Le 10 avril 2020 en période confinée cause Covid-19, Alliance décide de reprendre petit à petit ses activités et le Service Exploitation intervient à Vallabrix sur les installations Eaux Usées (EU) et Adduction Eau Potable (AEP).

Contrôle mensuel au réservoir du 30 avril 2020

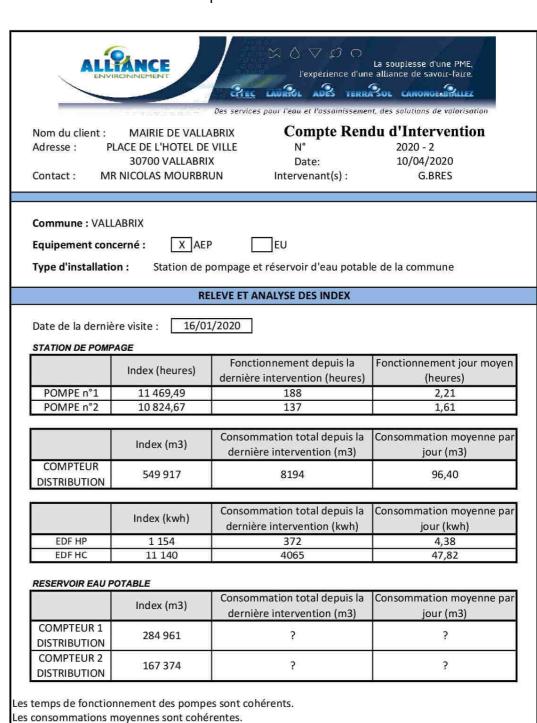
Après avoir pris connaissance du Compte Rendu d'Intervention (CRI) du 10/04/2020 en copie ci-contre, on peut constater que la partie concernant le captage des Sablons (Station sur pompage le CRI) est bien documentée.

Pour le réservoir eau potable, c'est sommaire pour le moins!

Sur cette 1ère page pour le réservoir, l'index des compteurs d'eau est noté, l'index EDF n'a pas été relevé.

Sur cette seconde page, on constate (à nouveau) que la station de pompage est bien suivie.

Pour le réservoir, pas mieux, seul point concret : « Contrôle et mise à niveau pression d'air ... => réajusté à 1 b ?

Visiblement, l'intervenant ne doit pas bien être informé à ce sujet où il faut expliquer la raison de ce réajustement de pression.
